ODPOWIEDZI NA PYTANIA Z DNIA 04.07.2018

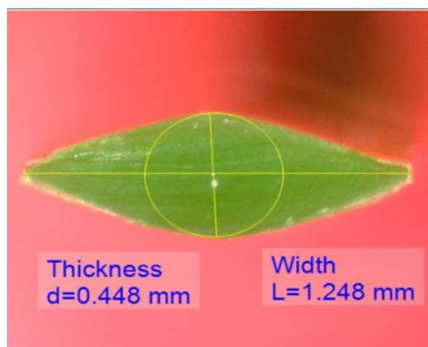
Projekt podaje wymagania dla trawy sztucznej w sposób niezgodny z regułami ustalonymi przez FIFA i niezgodnie z normą EN 15330-1 (obowiązująca w Unii Europejskiej norma określająca wymagania traw sztucznych).

Projekt i specyfikacja techniczna podają wymagania dla trawy sztucznej:

Do wbudowania zostanie dopuszczona nawierzchnia o poniższych parametrach:

- wysokość włókna min 59 max 62 mm
- ilość pęczków min. 8.500/m²
- ilość włókien min 100.000/m²
- waga włókna min 1.400 g/m²
- grubość włókna min. 600 mikronów
- dtex min 13.000
- typ trawy: wzmocniony kształtem lub rdzeniem
- trawa tuftowana
- wypełnienie: piasek kwarcowy i granulaty SBR w ilości zgodnej z badaniem.

Stwierdzamy, że podane parametry są określone w sposób uniemożliwiający zaoferowanie jakiegokolwiek innego produktu niż ten, na podstawie którego przygotowano wytyczne czyli trawy firmy DESSO.

Chodzi parametr – *grubość włókna: min. 600 mikronów*. Teoretycznie można by przyjąć, że Zamawiający określając grubość włókna 600 mikronów chce mieć trawę z o włóknach o najwyższej możliwej jakości. Jednak jak zagłębimy się w metody badania włókien określone przez FIFA w FIFA Quality Programme for Football Turf (Manual 2015) okazuje się, że wymaganie jest niemożliwe do spełnienia przez żadną trawę sztuczną.

Chodzi o to, że wymagana grubość włókna 600 mikronów powinno wynikać z raportu technicznego wg FIFA Quality Programme for Football Turf (Manual 2015), wg którego włókno należy mierzyć w taki sposób by okrąg wpisujący się w najgrubszą część przekroju włókna określał jego grubość tylko w taki sposób, by pole wpisane go okręgu nie posiadało pustych przestrzeni wewnątrz tego pola.

Wszystko wskazuje na to, że podana grubość w zamówieniu (min. 600 mikronów) jest mierzona w nieprawidłowy sposób i wskazuje na pomiar w najszerszych jego miejscach niezgodnie z wymogami FIFA Quality Programme for Football Turf (Manual 2015) - czyli okrąg pomiaru został opisany do pomiaru nie wpisany.

W związku z powyższym wnosimy o stosowną zmianę wymagań dla grubości włókna min. 430 mikronów wg raportu technicznego z badań laboratoryjnych wg FIFA Quality Programme for Football Turf (Manual 2015) wykonanego przez umocowane do tego laboratorium badawcze.

Zamawiający podtrzymuje wymogi dotyczące trawy syntetycznej opisane w dokumentacji technicznej.
